**Anregungen im Rahmen der frühzeitigen Beteiligung  
der Öffentlichkeit gemäß § 3(1) BauGB**

**Anregungen im Rahmen der frühzeitigen Beteiligung  
der Behörden gemäß § 4(1) BauGB**

### Bebauungsplan Nr. 407 Siegstr. / Meindorfer Str. in St. Augustin-Menden

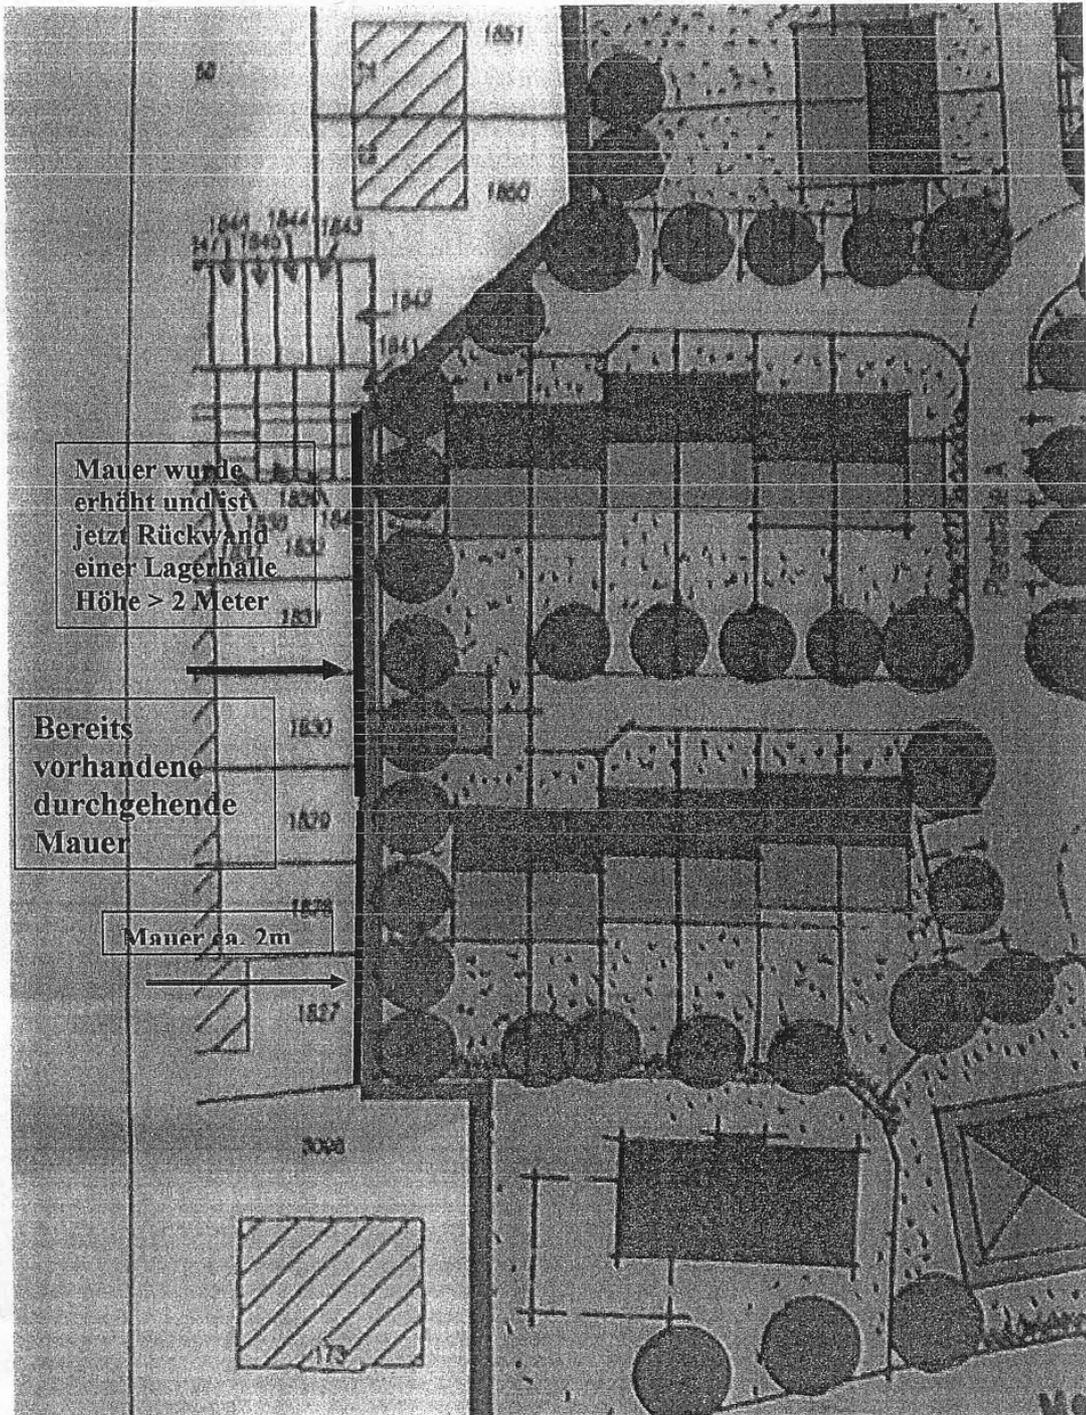
Wir, die unterzeichnenden direkten Anwohner an das Kumpel-Gelände beantragen die Planung für die Bebauung des Geländes dahingehend zu ergänzen, dass die bereits bestehende Mauer auf der Grenze zwischen Kumpel-Gelände und unseren Grundstücken (Parzellen 1827 - 1832) auf die zulässige Höhe abgetragen und so im Prinzip bestehen bleibt.

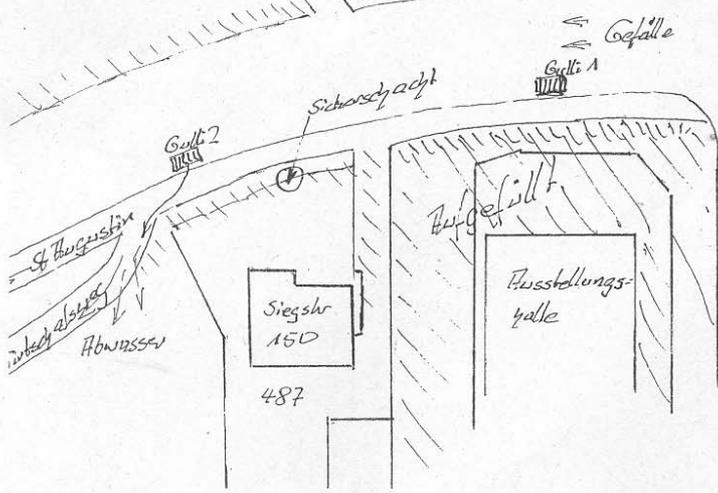
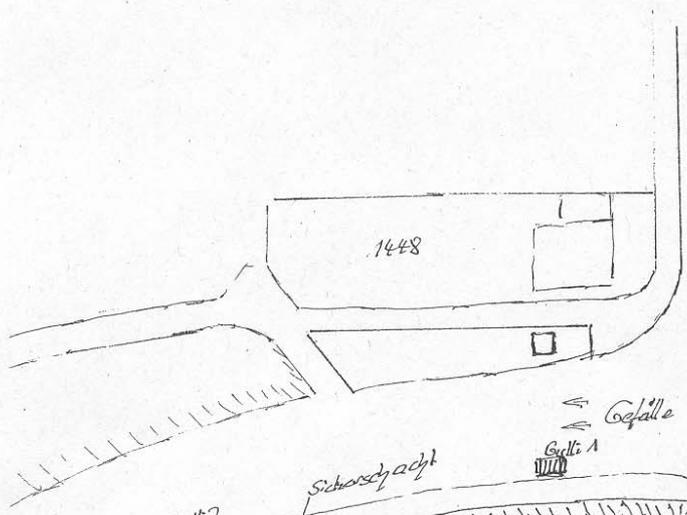
1) Durch die Aufschüttung ca 2m Höhe mit Straßenschutt, Bauaushub u.s.w. ist eine künstliche Anhebung des Kumpelgeländes „Ortsausläufer“ linke Seite entstanden. Als Ausgleich ist dann im Zuge der Straßenverlegung „ca 15m nach links“ die Siegstr ab der bfd Tankstelle Marutho mit Hochofenschlacke aufgefüllt worden. Dadurch entstanden diese Höhenunterschiede auf der rechten Werkstadtseite Kumpelgelände, beide Seiten Meindorfstraße und zu unserem Grundstück u.s.w.

2) Die Straßenabwasser laufen ab der Kreuzung Siegstr/Meindorfstraße Richtung St. Augustin, in den 1. Gulli dann in einen Stecherschacht, der schon lange verschlammte ist und kaum Wasser aufnehmen kann, dadurch schnell voll ist. Dann kommen die Abwasser an unserem Grundstück, dem letzten Gulli „tiefster Punkt“ wieder heraus und das Öl und Gummihaltige Abwasser läuft den Wirtschaftsweg herunter auf die Felder, kann bei einer Ortsbesichtigung die ich hiermit anregen möchte begutachtet werden.

3) Unser Wunsch oder Anregung, man kann ohne größeren Aufwand einen Teil der giftigen Hochofenschlacke unter der Straßendecke abtragen, damit wenigstens zur Meindorfstraße

die Auffahrten rechts und links zum Kreuzungsbereich und unsere Einfahrt weniger steil ist und die Abwasser können zum Kreuzungsbereich laufen und über den Kanal abgeführt werden

## Wendeanlagen für Müllsammelfahrzeuge (Dreiachser)

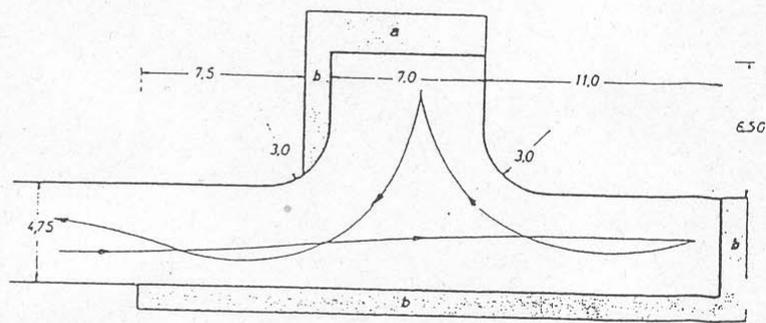
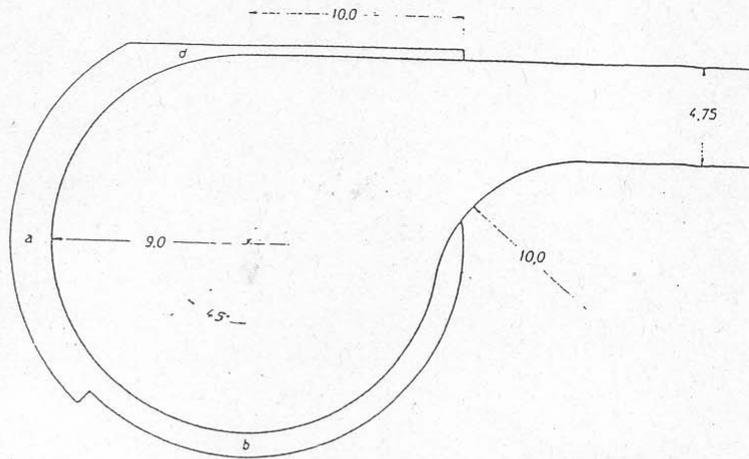
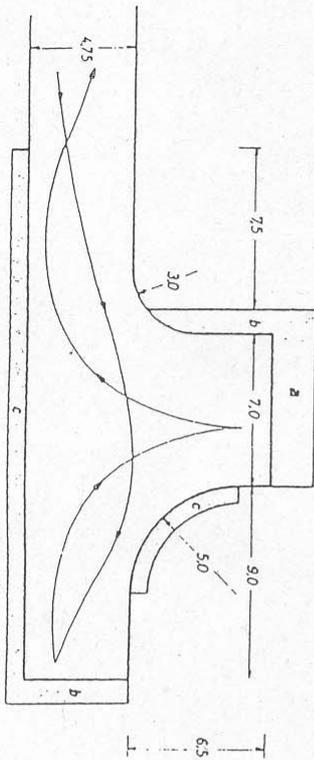
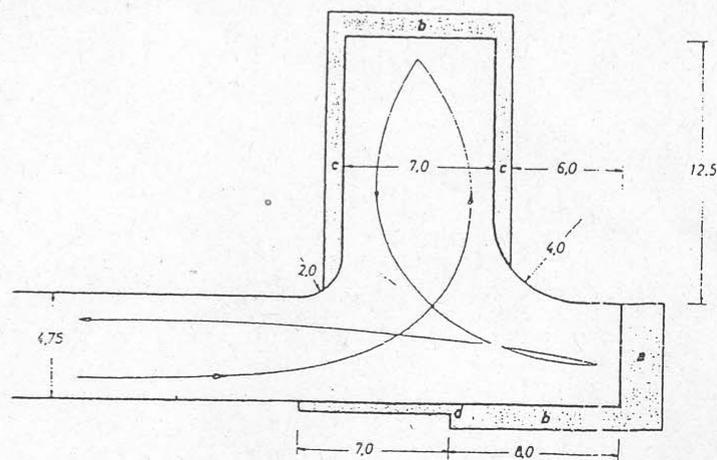
Es ist darauf zu achten, dass Straßeneinmündungen nach EAE 85/95, Bild 47, Tabelle 12, Bemessungsfahrzeug Lastzug, Eckausrundung 16-8-24 und am Ende von Stichstraßen Wendekreise in Abweichung der EAE 16-8-24, Bild 33, mit einem Radius von 9,00 m geplant und ausgeführt werden. Des Weiteren können drei Wendehämmer Ihrer Auswahl für Dreiachser-Müllgroßfahrzeuge benutzt werden (**siehe Rückseite**).

Wendehämmer sind so anzulegen und zu bemessen, daß nur ein ein- oder zweimaliges Zurückstoßen erforderlich ist. Bei den Abmessungen sind die notwendigen Freiflächen für die Fahrzeug-Überhänge zu berücksichtigen.

Anlagen  
Lageplan -MEGAPLAN-  
Eintragungsbewilligung -Muster-

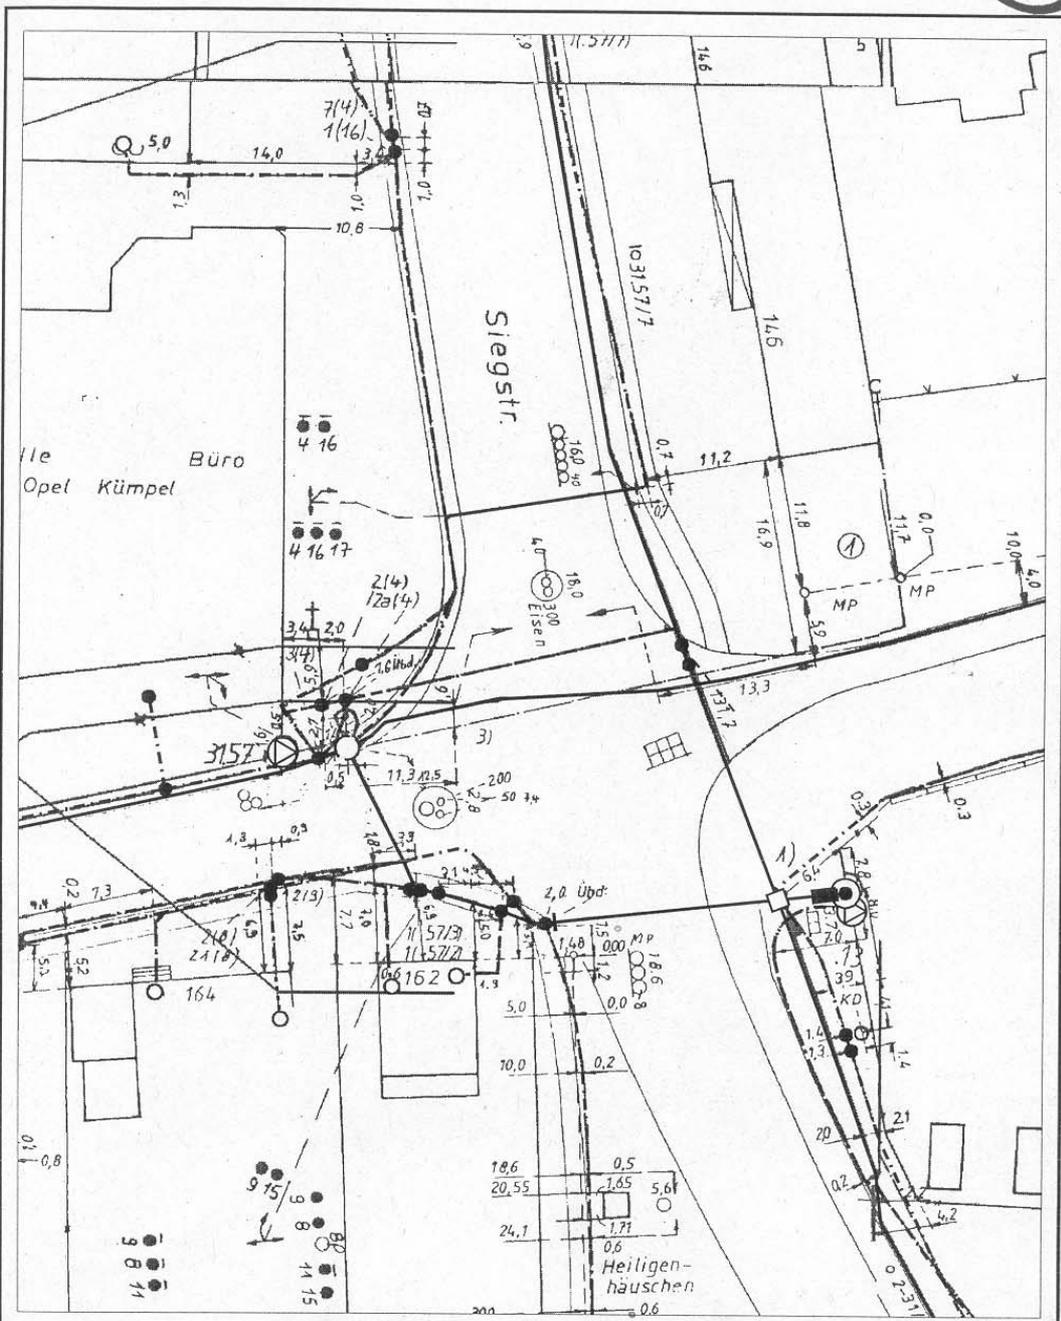
im Plangebiet befinden sich Telekommunikationslinien der Deutschen Telekom AG, die aus beigefügtem Plan ersichtlich sind. Durch den Bebauungsplan ist eine Änderung der bestehenden Verkehrsflächen vorgesehen. U. a. sind von der Änderung der Verkehrsflächen vorhandene Kabelrohr- und Kabelkanalanlagen sowie Gehäuse, die mit telekommunikationstechnischen Einrichtungen bestückt sind, betroffen. Durch die Kabelrohr- und Kabelkanalanlagen, die sich in der Siegstraße und Meindorfer Straße befinden, führen u. a. umfangreiche hochwertige Glasfaserkabel, die nicht ausschließlich dem Orts-, Vororts- und Nachbarortsverkehr dienen. Zur Versorgung der bebaubaren Grundstücke im Plangebiet ist ein Netzausbau bzw. eine Netzerweiterung erforderlich. Wir bitten, die Verkehrsflächen so an die vorhandenen umfangreichen Telekommunikationslinien der Deutschen Telekom AG anzupassen, dass diese Telekommunikationslinien nicht verändert oder verlegt werden müssen.

Sollte das vorhandene Gehäuse nicht an dem derzeitigen Standort verbleiben können, wird ein Ersatzstandort für das Gehäuse in unmittelbarer Nähe des jetzigen Standortes benötigt.

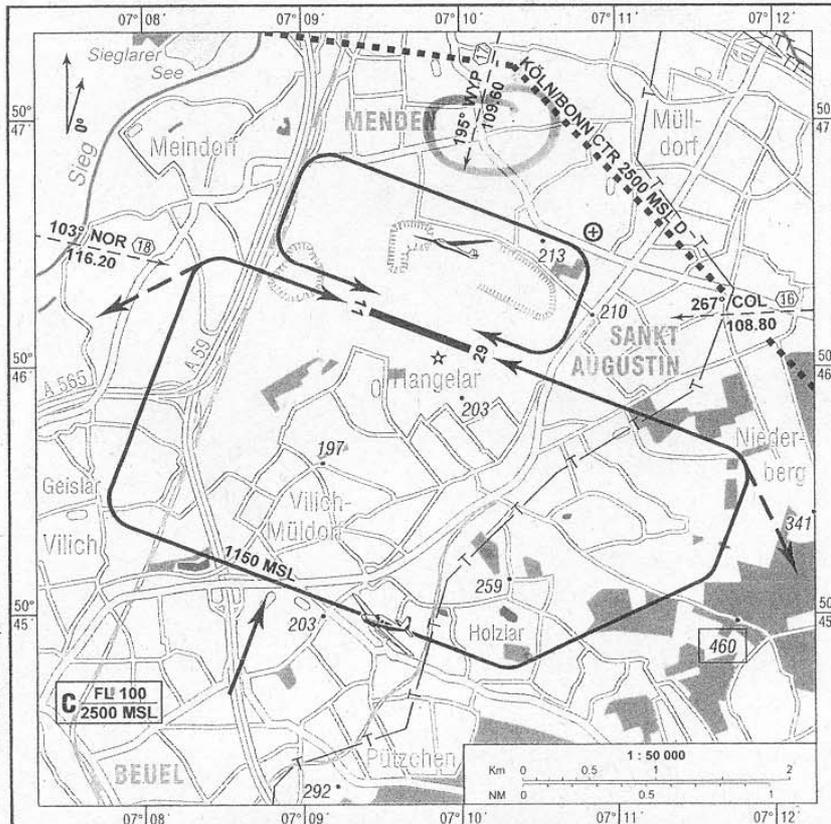
Die Segelflugplatzrunde liegt über dem Plangebiet und der Einfluss von Hubschrauberbetrieb wird dort entsprechend wahrnehmbar bleiben.

Deshalb bitten wir, einen entsprechenden Hinweis in den Bebauungsplan aufzunehmen, damit diese mögliche Beeinträchtigung bei der Umsetzung des Bauvorhabens entsprechend berücksichtigt wird.
